Titre	20 - Immobilisations incorporelles - 1706 - Autorisation de programme 2017 - PLU et ETUDES - Projet de modification M1-R1 du Plan de Sauvegarde et de Mise en Valeur du Site Patrimonial Remarquable de Poitiers
-------	--

MODIFICATION M1-R1 DU PLAN DE SAUVEGARDE ET DE MISE EN VALEUR DU SITE PATRIMONIAL REMARQUABLE DE POITIERS

NOTICE DE PRESENTATION DE LA MODIFICATION M1-R1 DU PLAN DE SAUVEGARDE ET DE MISE EN VALEUR DU SITE PATRIMONIAL REMARQUABLE DE POITIERS

Place Aristide Briand/ 24 rue TH. Renaudot (plan F) :

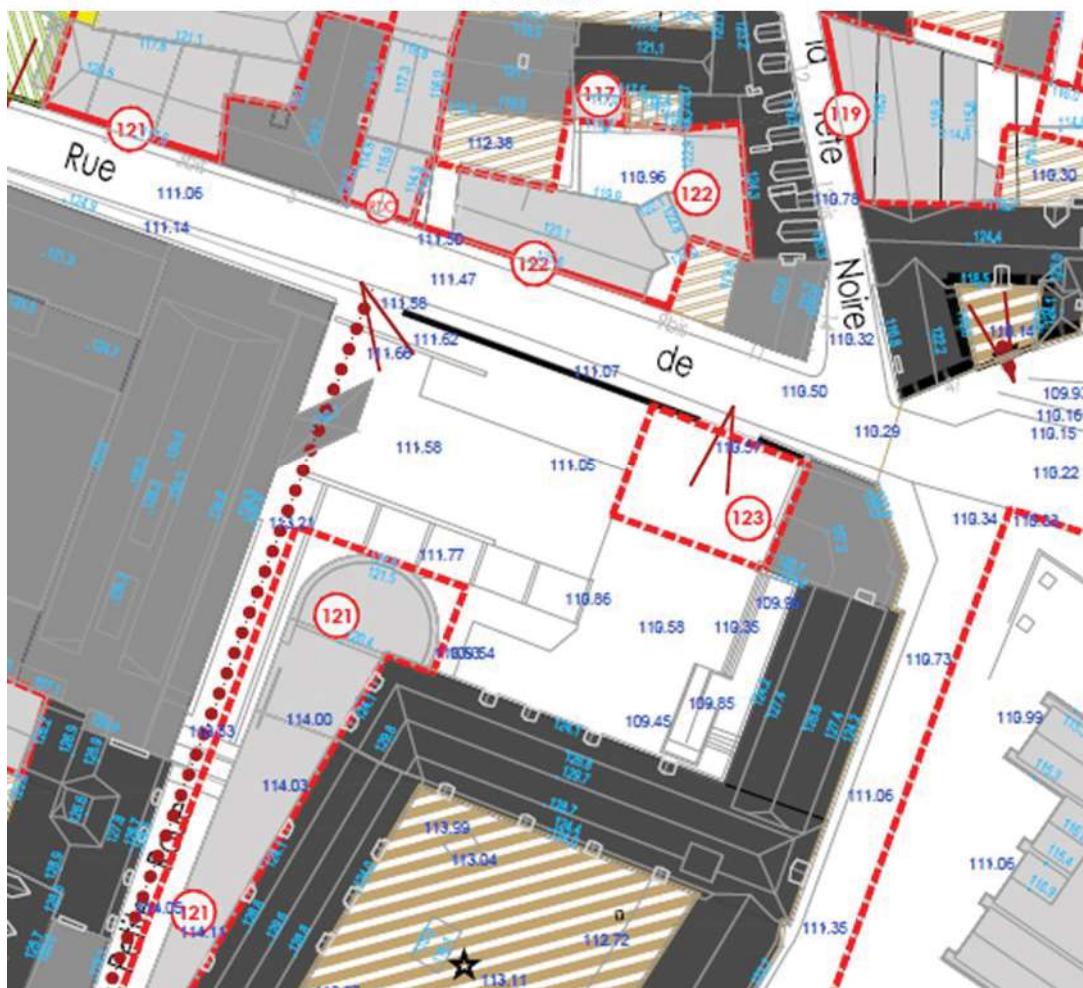
Les façades du XVI^e ont été conservées dans la cour malgré les travaux effectués au XIX^e (forts déblais) ; il est donc proposé de reprendre les deux ailes en protection de type B.

Ancienne Faculté de pharmacie (plan A)

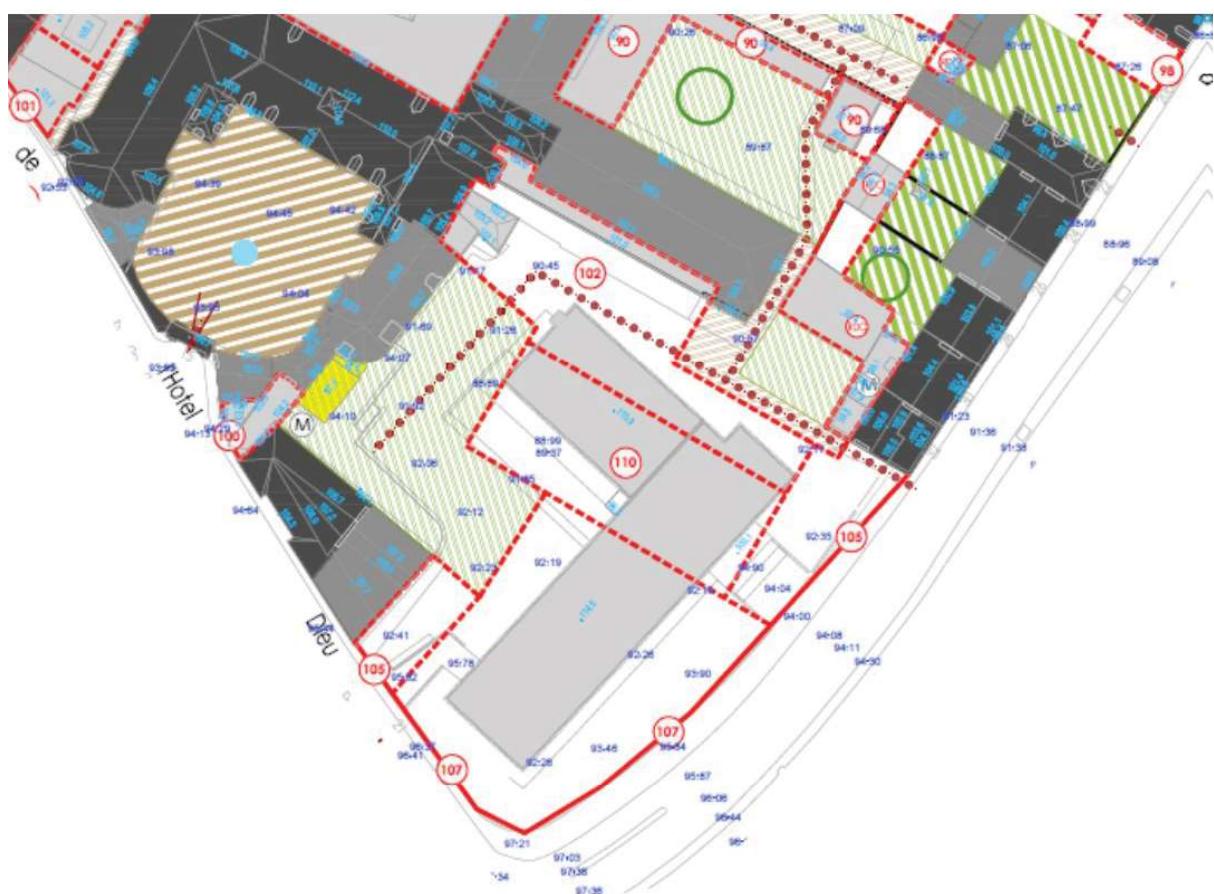
Le plan réglementaire comporte une erreur : l'alignement sur la voie André Malraux a été décalé par rapport à la limite d'emprise publique. Il convient donc de le rétablir. Par ailleurs, la construction à l'alignement des voies ne paraît la seule solution pour retrouver une meilleure articulation du bâti avec celui bordant les emprises constructibles. L'obligation d'implantation à l'alignement est donc supprimée. Il est enfin ajouté une possibilité d'ouverture visuelle vers les bâtiments emblématiques du site.
